Oggetto: [ID: 11305] WEB-VIA FER-VIAVIAF00000028 – Progetto per la realizzazione di un impianto fotovoltaico denominato “Campiglia” di potenza di picco pari a 67 MWp e 63,5 MW in immissione nel comune di Campiglia Marittima (LI) ed opere connesse alla RTN nel Comune di Suvereto (LI).

Procedura di Valutazione di Impatto Ambientale ai sensi dell'art.23 del D.Lgs 152/2006

Richiesta di documentazione integrativa

L'impianto ID 10305. Con la linea rossa tratteggiata il buffer pari a 3000m intorno alle aree di impianto

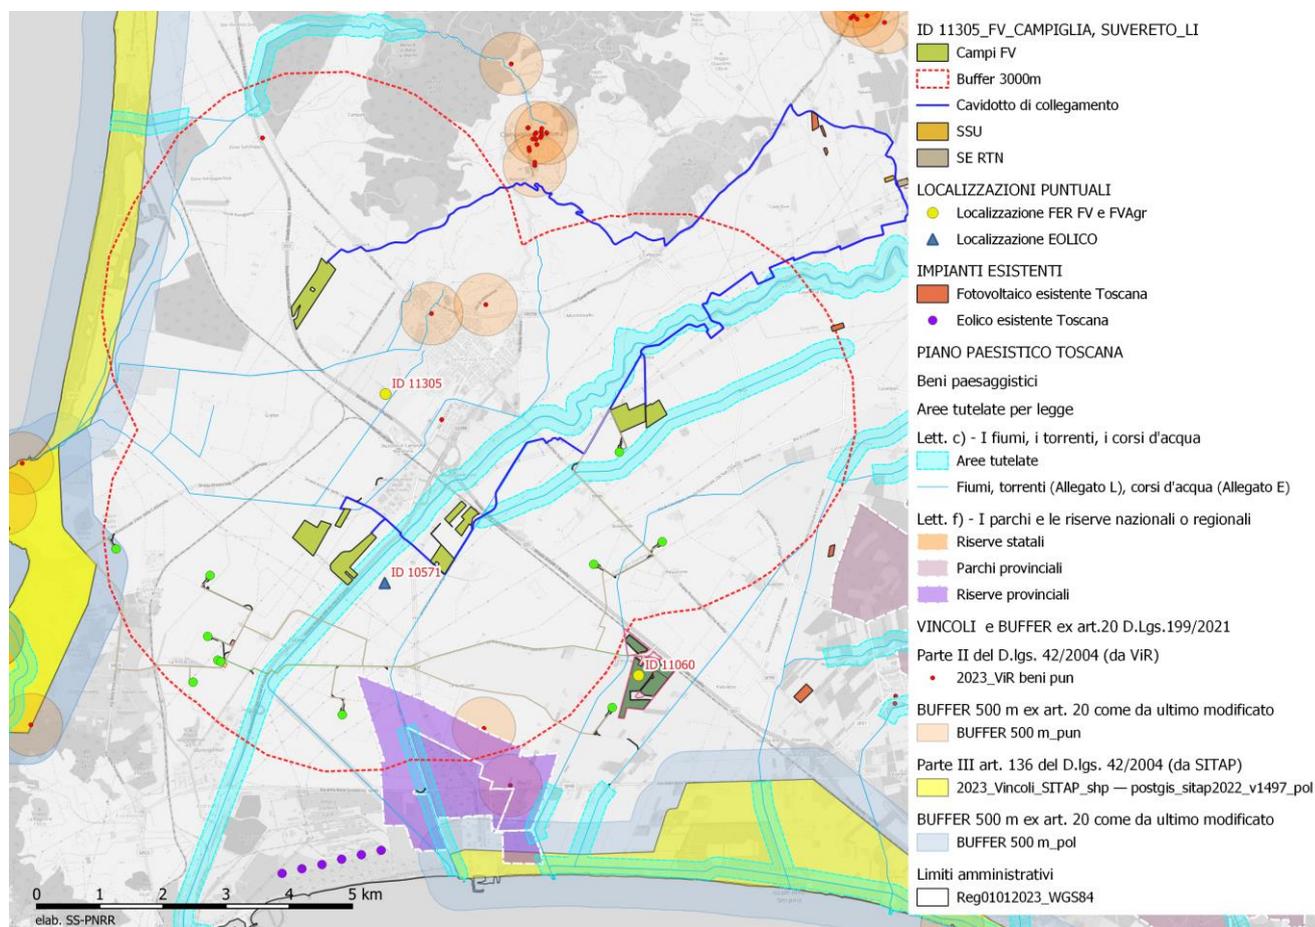
“(…) la schermatura in progetto dei fotovoltaici proposti, pur risultando un efficace e valido strumento di mitigazione per il paesaggio agrario circostante, appare, allo stato di progetto, ancora troppo stereometrica e poco naturale.

Si ritiene inoltre opportuno che la recinzione esterna debba essere maggiormente mitigata dalla vegetazione e non a vista come in progetto.

Pertanto al fine di migliorare le schermature proposte e le relative qualità percettive, dovrà essere incrementata e “rinaturalizzata” la vegetazione schermante proposta su tutti i perimetri dei campi. I grafici rendering e di foto-simulazioni contenenti le prescrizioni impartite dovranno essere aggiornati ed eseguiti con punti di vista differenziati da diverse distanze e con vedute d’insieme anche dall’alto; in ogni caso, attraverso gli elaborati suddetti si dovrà evincere che la schermatura vegetativa sia comunque più naturale, maggiormente variegata e più in mimesi con il paesaggio circostante”.
